改善箇所説明図

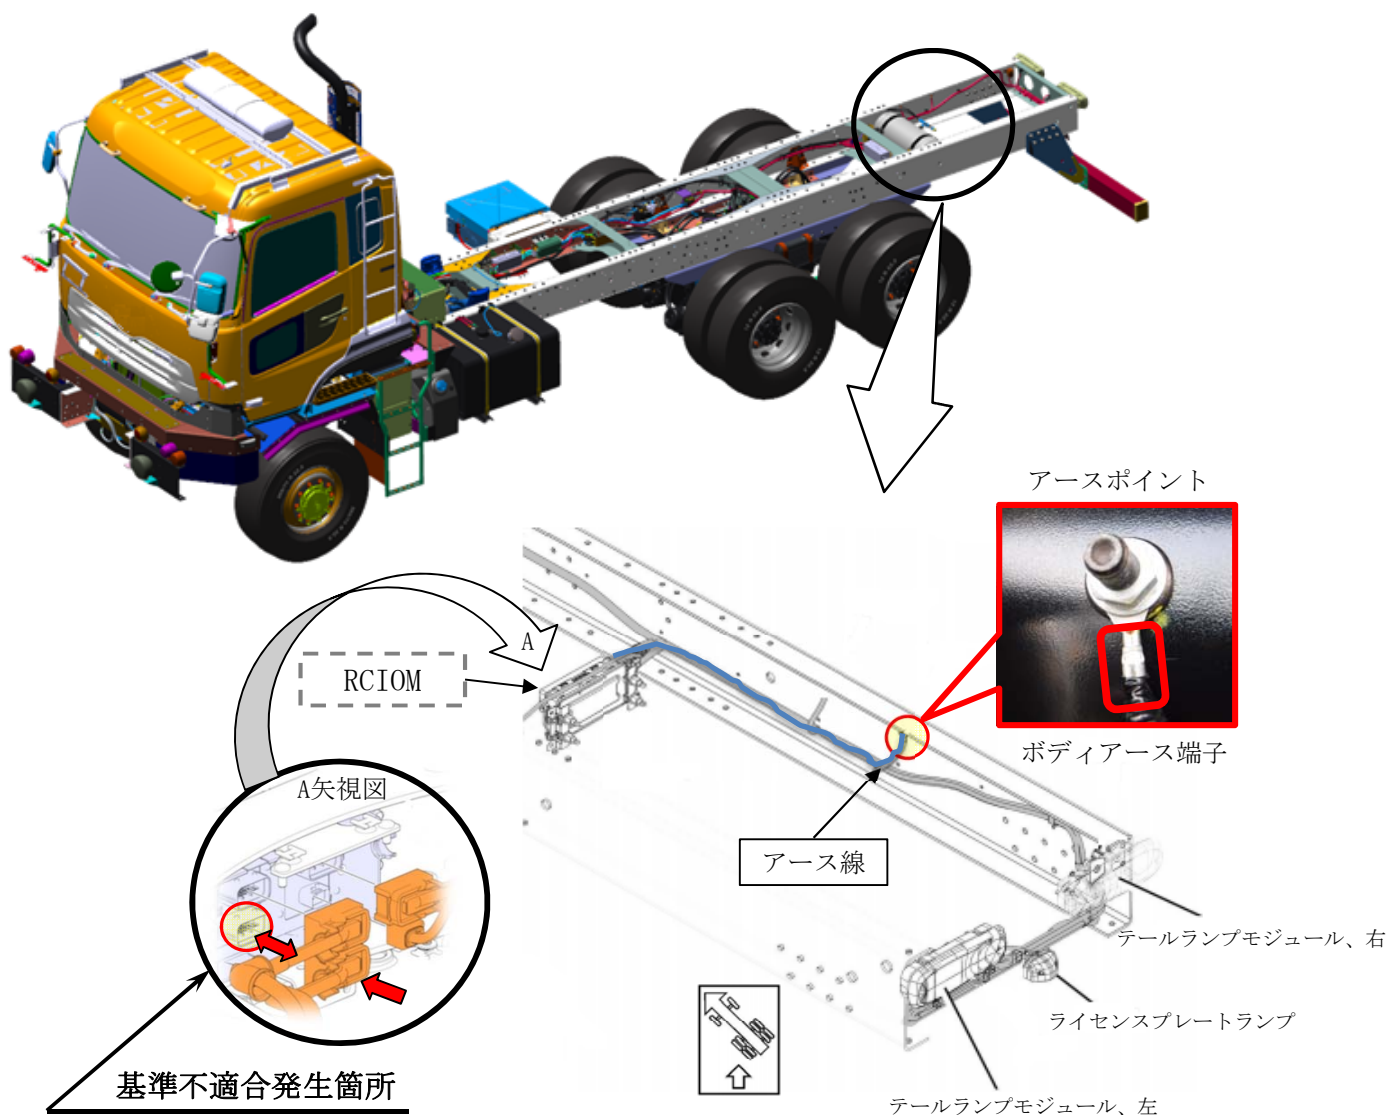
除雪車両（総輪駆動車）において、リアシャーシ入出力モジュール（RCIOM）に接続するハーネスのボディアース端子部の防水処理が不適切なため、雨水または雪解け水等がアース線に浸透しRCIOM接続コネクタ内を腐食させることがある。そのため、導通不良または短絡により運転席のマルチディスプレイモニターに警告メッセージが表示され、テールランプ類が不点灯となるおそれがある。

全車両、アース線を対策品に交換する。また、RCIOM接続コネクタを点検し、腐食状態が酷い場合はハーネス全体及びRCIOMを新品に交換する。

対策品の準備に時間を要するため、暫定措置としてアース線のボディアース端子部にブチルテープで防水処理を実施し、対策品の準備ができ次第、恒久対策を実施する。なお、RCIOM接続側ハーネスコネクタを点検し、腐食状態がみられる場合はコネクタを新品に交換する。
